申請日期	年 月 日	戶別	11 樓 戶
------	-------	----	----------

I戶 建築平面圖(套上層樑)

客戶工程變更單

地坪材質範圍示意平面圖

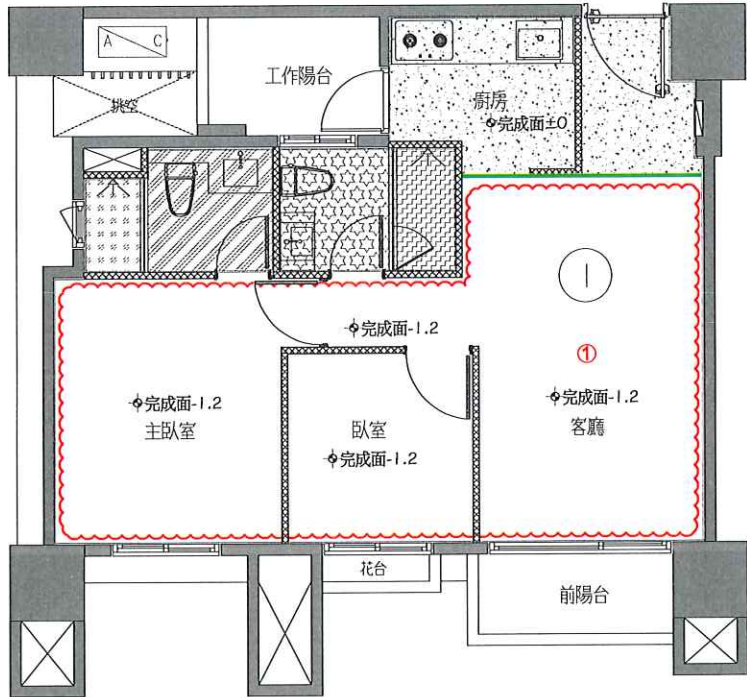
- 變更事項記錄：
- 1.客廳及臥室木地板追減

a.降噪工程追加

b.打底完成面-1.2cm
2. 115.4.21修正
不退木地板
選色(淺色)

1戶 電力&弱電示意平面圖

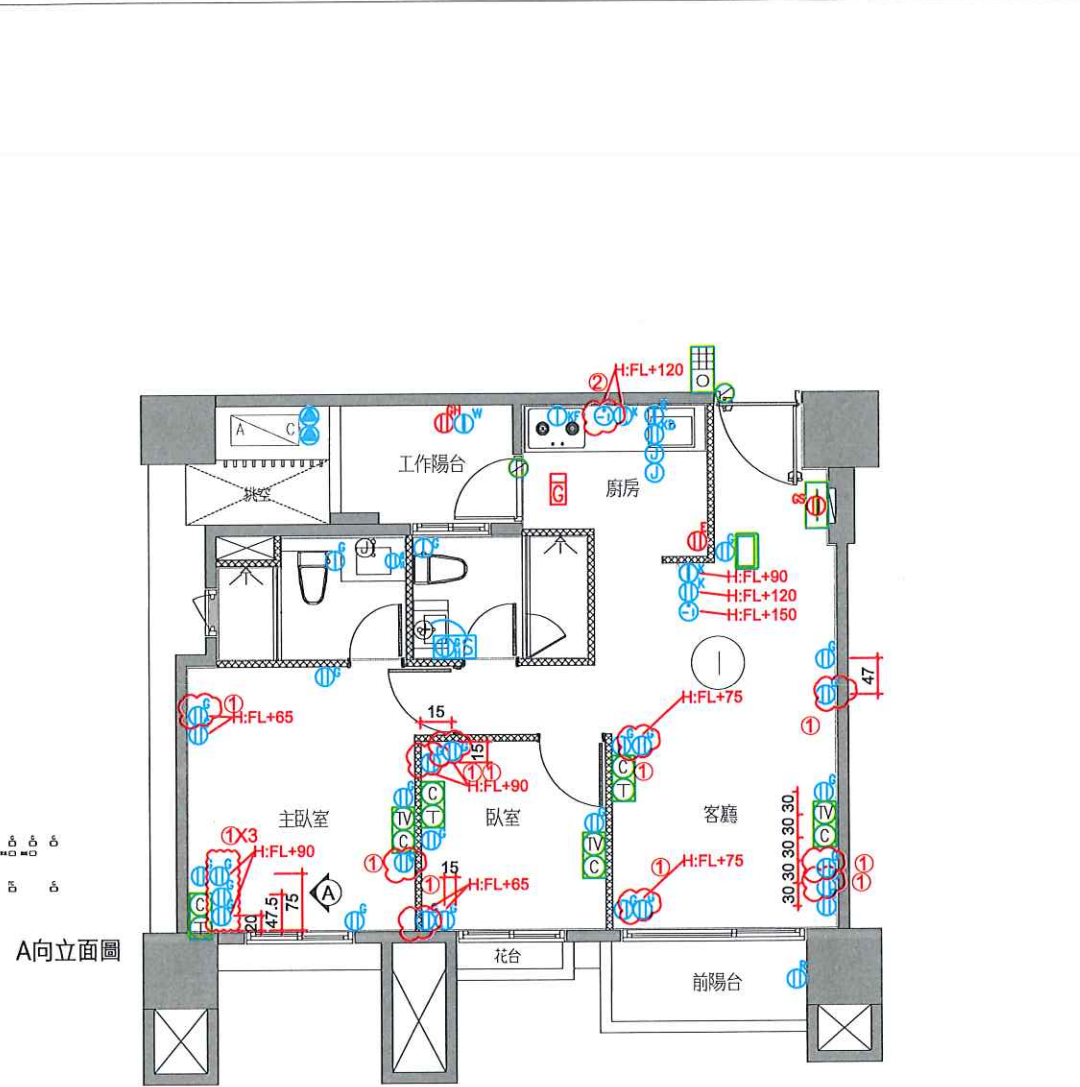
- 變更事項記錄：
- 1.110V插頭追加x13
 - 2.220V專迴追加x1
 - 3.因插頭新增過多，迴路追加x3

電燈開關迴路示意圖(套上層樑)

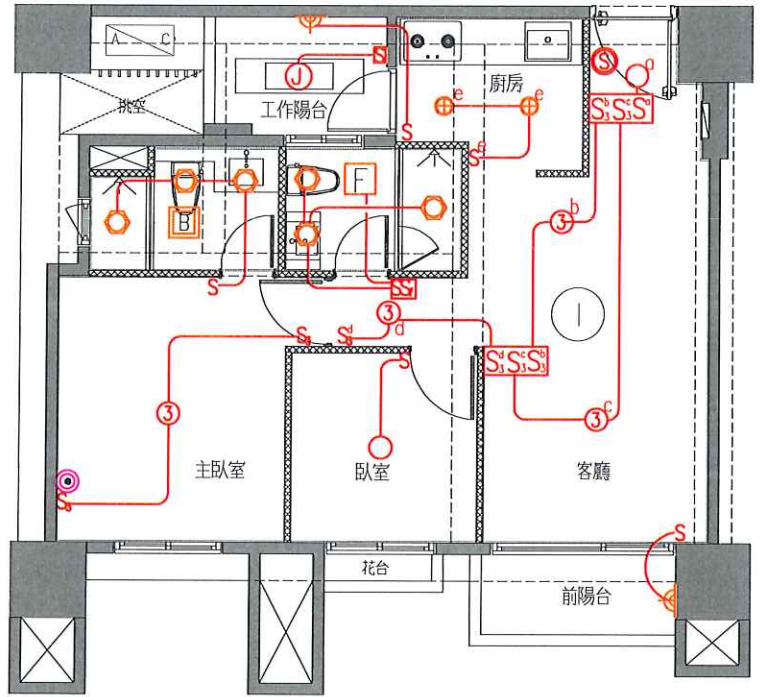
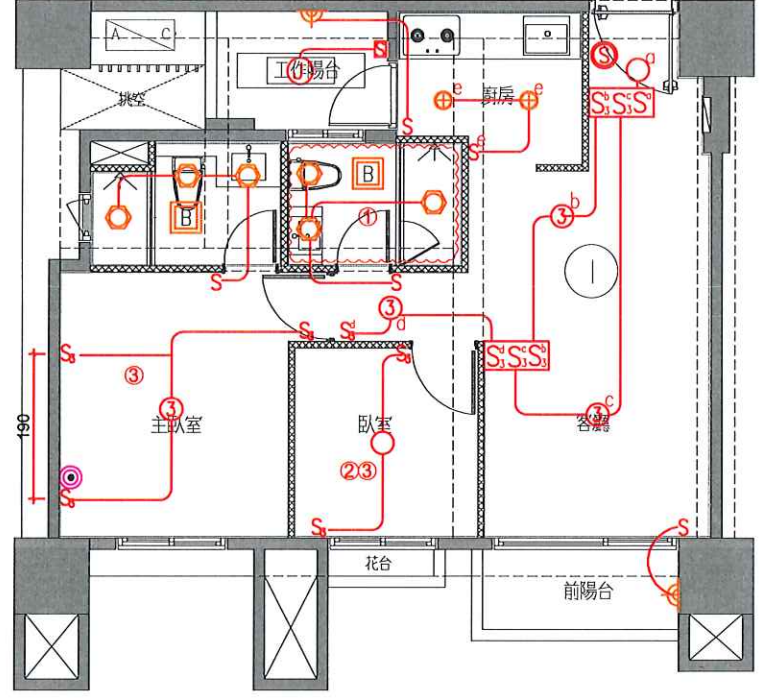
1.客浴升級暖風機

a.換風扇變更暖風機
(開關取消)

b.220V專用迴路追加

2.單切開關追減x1

3.雙切開關追加x2
